**AVIS RELATIF À LA PROTECTION
CONTRE LES EVENTUELS EFFETS NOCIFS ET NUISANCES
PROVOQUÉS PAR LES RAYONNEMENTS NON IONISANTS
GÉNÉRÉS PAR DES ANTENNES ÉMETTRICES STATIONNAIRES**

Commune : MONS - Exploitant : ORANGE

Référence exploitant : 161C1_3/ 30777C1_3/ 40777C1_3/50777C1_3

Rapport n° 1902 / 2024

Figure 1 : Vue en plan des lieux de séjour et des points de contrôle

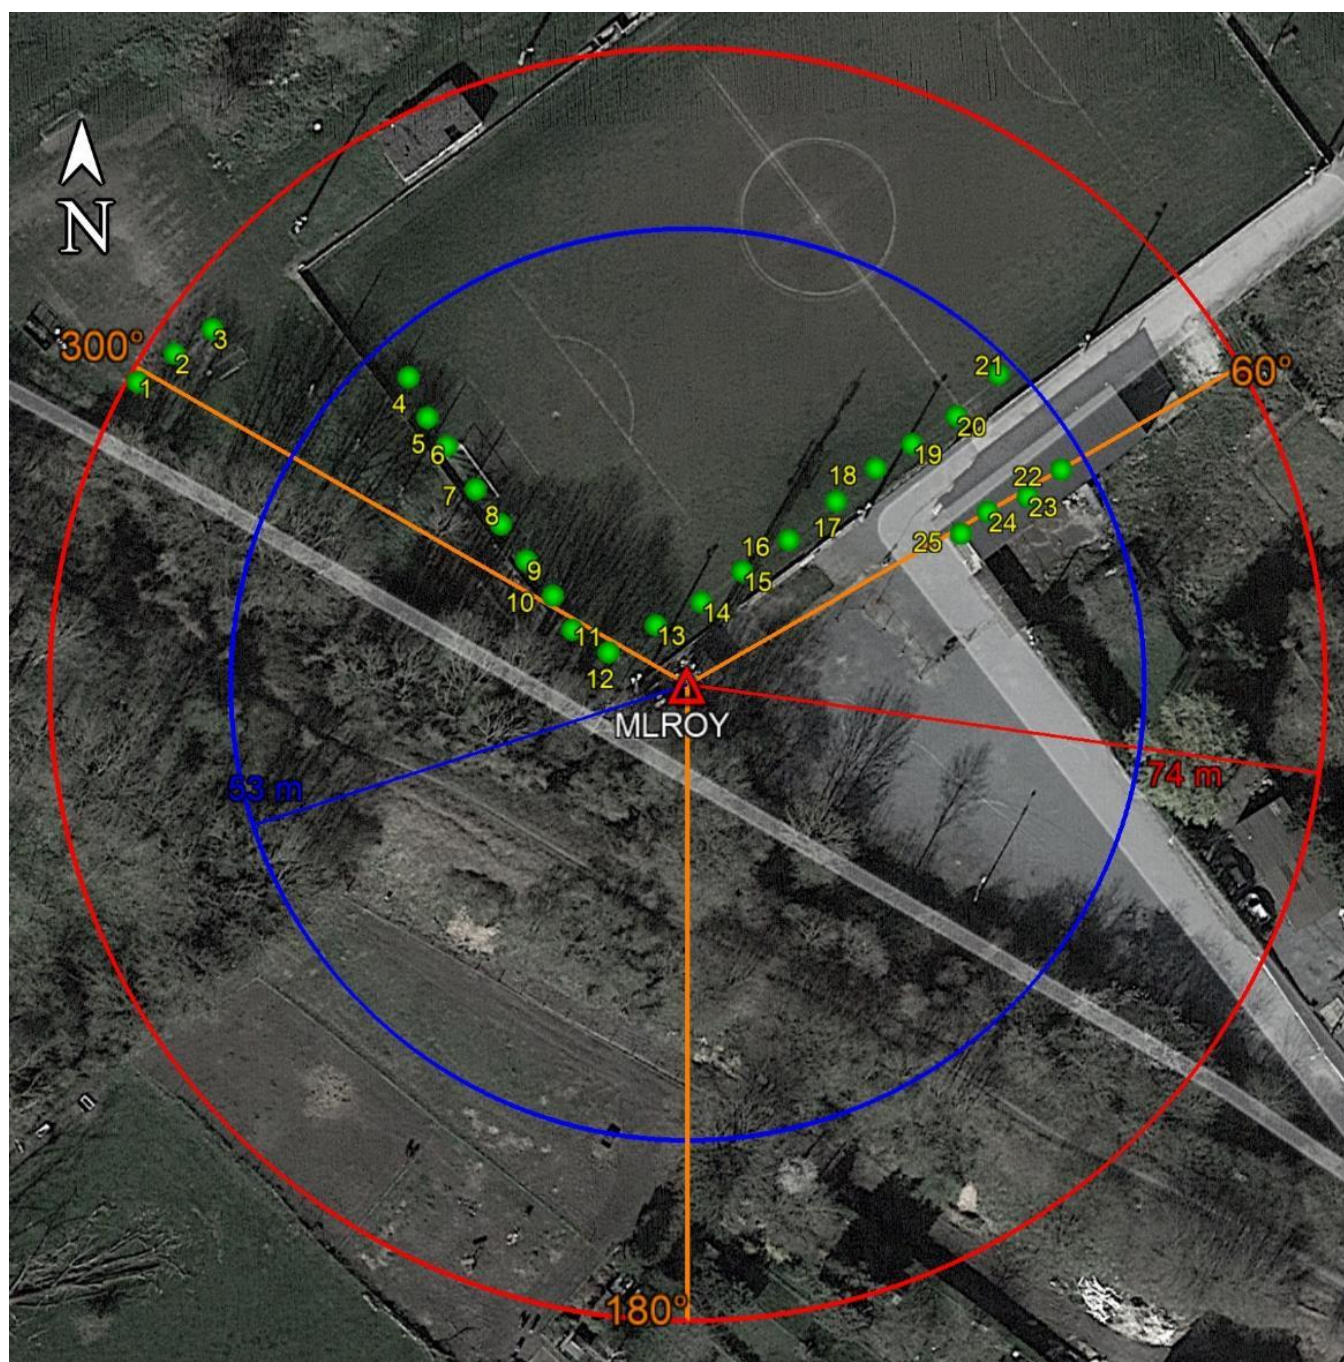
- le numéro du point de contrôle repris sur un des plans de la figure 1;
- le numéro du LS dans lequel se trouve le point de contrôle de la 1^{ère} colonne ;
- l'atténuation d'obstacle prise en compte pour le calcul de l'indice d'exposition dans le LS ;
- le résultat du calcul de l'indice d'exposition.

N° point de contrôle	LS	Atténuation (dB)	Indice d'exposition relatif à la limite par installation IE_i
11	LS4	0,0	0,072
1	LS1	3,0	0,060
12	LS4	0,0	0,053
23	LS22	0,0	0,050
10	LS4	0,0	0,049
22	LS22	0,0	0,047
24	LS22	0,0	0,046
2	LS1	3,0	0,045
8	LS4	0,0	0,043
5	LS4	0,0	0,042
20	LS4	0,0	0,042
9	LS4	0,0	0,041
25	LS22	0,0	0,039
4	LS4	0,0	0,039
6	LS4	0,0	0,035
17	LS4	0,0	0,034
3	LS1	3,0	0,033
15	LS4	0,0	0,033
7	LS4	0,0	0,033
19	LS4	0,0	0,032
16	LS4	0,0	0,029
18	LS4	0,0	0,029
21	LS4	3,0	0,026
13	LS4	0,0	0,019
14	LS4	0,0	0,018

En ce qui concerne les antennes de l'installation mentionnées dans le tableau 1, la distance maximale à laquelle la limite pourrait être atteinte, à l'extérieur, est égale à 72,1 m. S'il n'y a pas de LS à une distance inférieure, les antennes respectent forcément la limite d'immission.

Dans le cas des LS situés à l'intérieur des bâtiments, une atténuation d'obstacle est prise en compte et il en résulte que la distance maximale à laquelle la limite pourrait être atteinte se réduit à 51,1 m.

Figure 2 : Vue en plan des installations d'antennes dans un rayon de 300 mètres autour de l'installation faisant l'objet de la demande d'avis

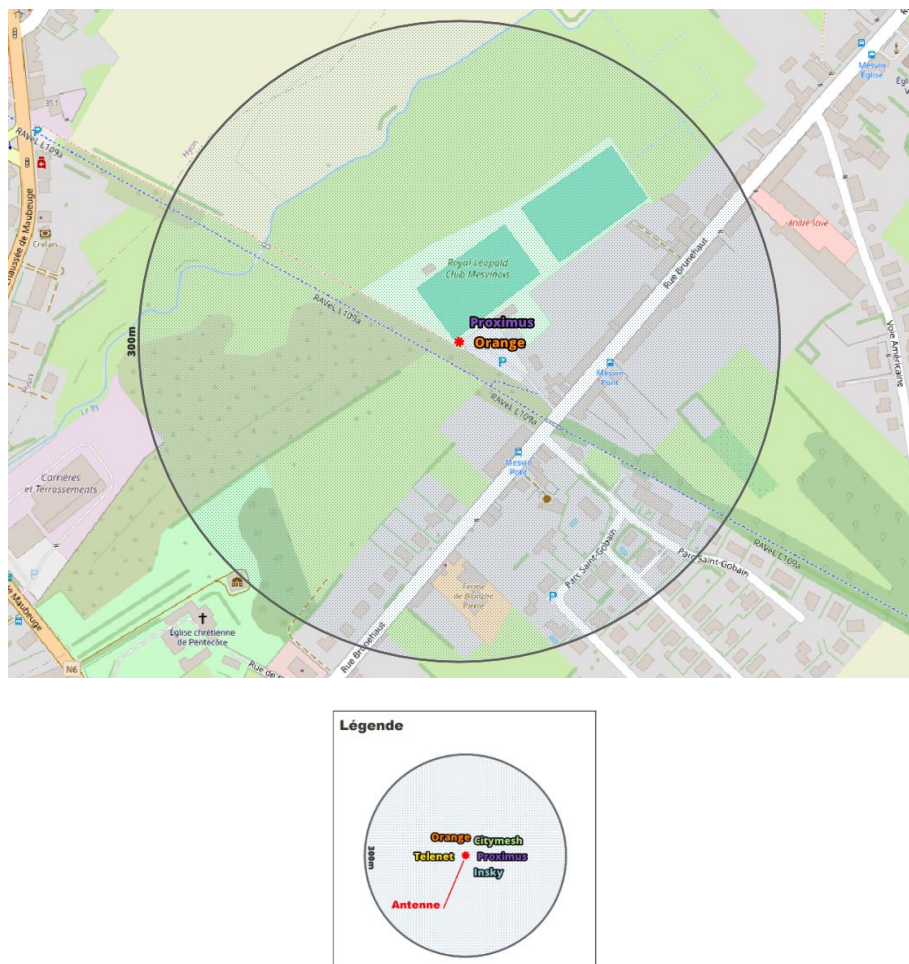
Le plan en projection verticale de la figure 2 indique la localisation des installations d'antennes émettrices stationnaires visées par le décret et situées dans un rayon de 300 mètres autour de l'installation référencée dans le paragraphe 2 et localisée au centre du cercle. Les données de localisation de ces antennes et les avis correspondant sont accessibles via le cadastre en ligne des antennes émettrices stationnaires⁶. Les installations prises en compte dans l'évaluation du respect de la limite cumulative sont les installations d'antennes émettrices déclarées en service par l'exploitant à la date du présent avis, à l'exception de l'installation référencée dans le paragraphe 2 et éventuellement d'autres installations ayant fait l'objet d'une demande d'avis à la même date et qui sont situées à l'intérieur de la zone de 300 mètres de rayon.

Compte tenu des considérations ci-dessus, il apparaît que l'intensité du rayonnement électromagnétique généré, dans les lieux de séjour situés dans un rayon de 300 mètres autour de l'installation référencée dans le paragraphe 2, par l'ensemble des antennes émettrices stationnaires de l'ensemble des exploitants du même site d'antennes émettrices stationnaires respecte la limite fixée à l'article 4, § 2 du décret.
